Triumph-Adler-Vertriebs-GmbH · 85 Nürnberg · Fürther Straße 212
Verkauf Organisationsmaschinen

An Alle To All A tous Generalvertretungen und Verkaufsbüros	Rundschreiben Nr. IV/4 Circular No. Circulaire No.
Betreff: Reference: Sujet: Anschluß der LSKA an die TA 10/2	VO-713-wh 9. Mai 1972

.. kundendienstmitteilung ..
.. service bulletin ..TA 10.501/
TA 100.504Betr.: LSKA 1,2

TA 10.503

Betr.: TA 10 mit LSKA

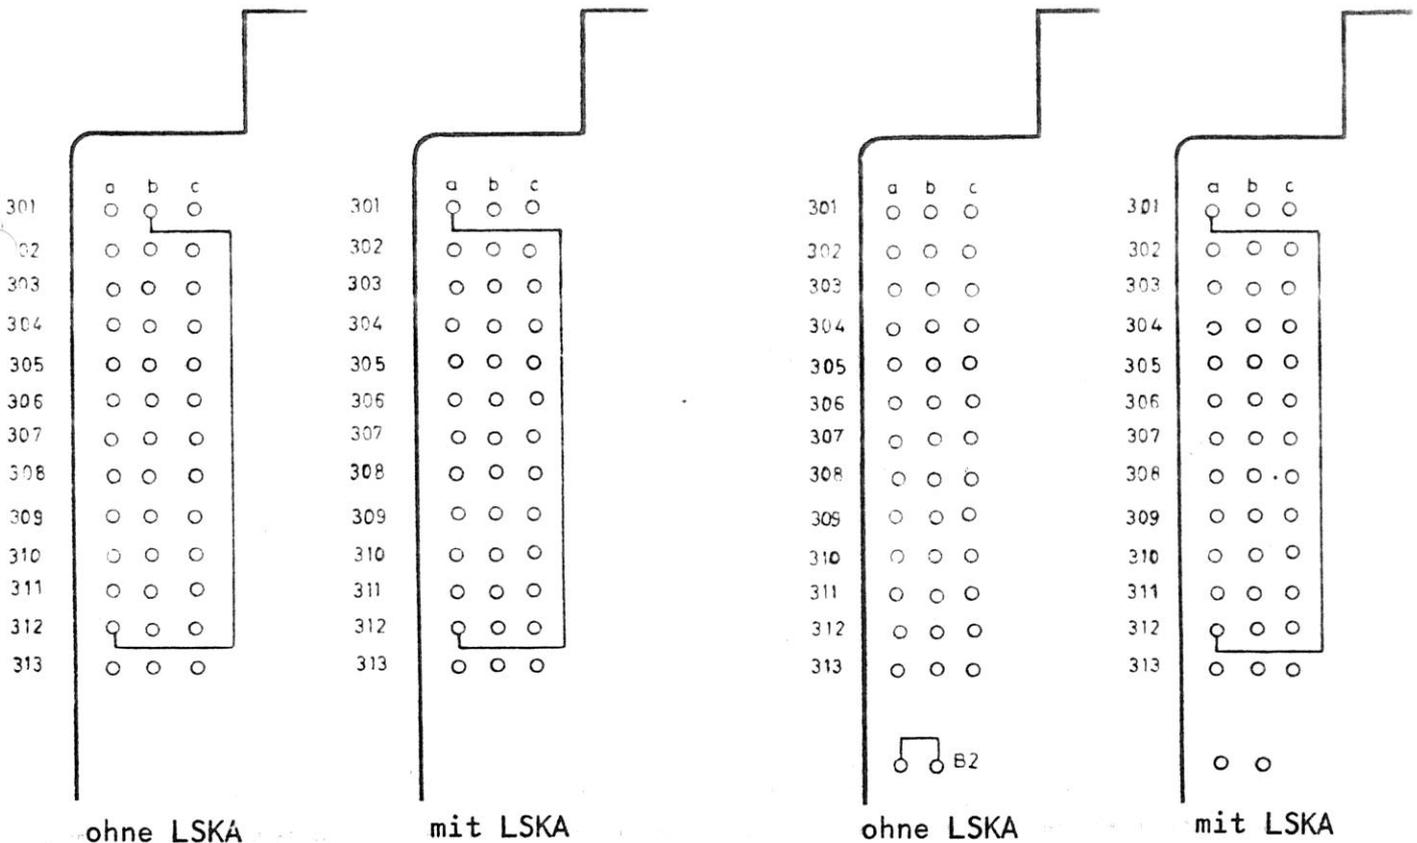
Bei TA 10/1 ist durch Fehlen des Schlüsselschalters, eine Änderung der Baugruppe, " Schreibwerk 10/1A1 " erforderlich.

Dabei müssen folgende Unterschiede beachtet werden:

1. Bei Baugruppe " Schreibwerk 10/1A1 " Position "A" und "B" besteht die Drahtbrücke von a 312 nach b 301. Diese Drahtbrücke muß bei LSKA-Anschluß an b 301 abgelötet und nach a 301 gelötet werden.
2. Bei Baugruppe " Schreibwerk 10/1A1 " ab Position "C" besteht die Drahtbrücke B 2.
 - a. Die Drahtbrücke B 2 muß entfernt werden.
 - b. Eine neue Drahtbrücke muß von a 312 nach a 301 gelötet werden.

Pl. Nr. AX 2

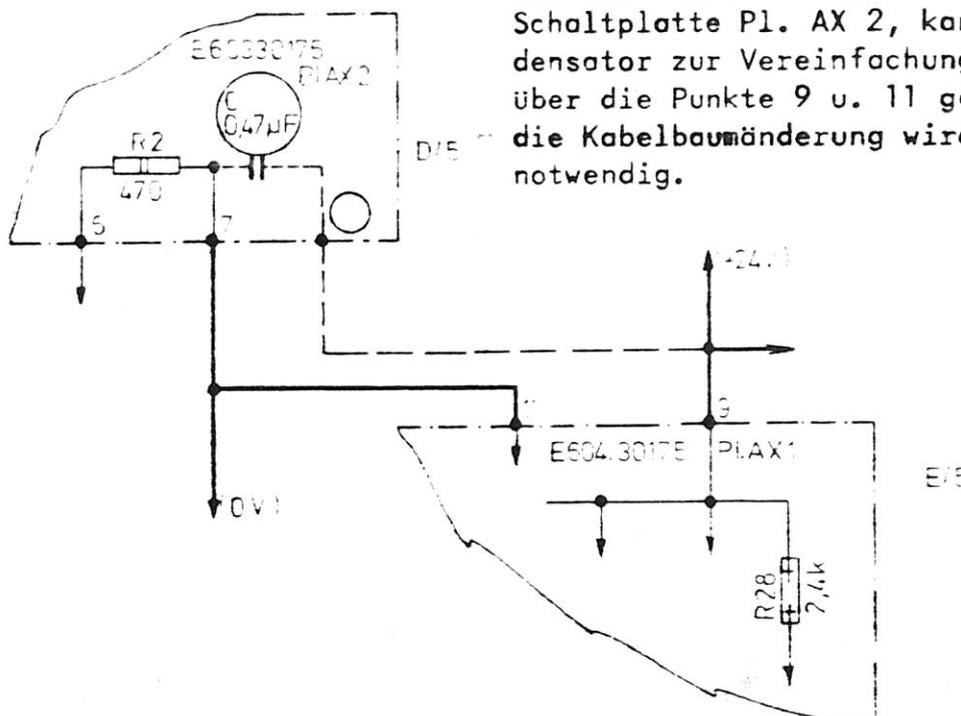
Betr.: Am ky-Kontakt im ADDO-Locher tritt eine Funkenbildung auf.

Abhilfe: Die Störspannungsspitzen auf der 24V-Leitung werden durch Einbau eines Kondensators gedämpft. (Tl.-Nr. E 605.52019)

Das RC-Glied am ky-Kontakt muß entfallen.

Plattenänderung:

Kabelbaumänderung:

Bis zur Auslieferung der überarbeiteten Schaltplatte Pl. AX 2, kann der neue Kondensator zur Vereinfachung auf Pl. AX 1 über die Punkte 9 u. 11 gelötet werden, die Kabelbaumänderung wird solange nicht notwendig.

ADDO-Locher

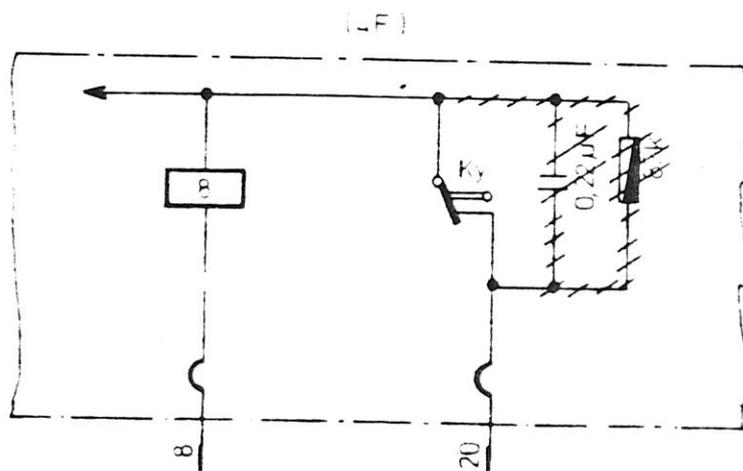
Hier ist der Widerstand sowie der Kondensator am ky-Kontakt zu entfernen.

Die Änderung muß sofort an allen ausgelieferten LSKA 1 und LSKA 2 Würfel eingebaut werden.
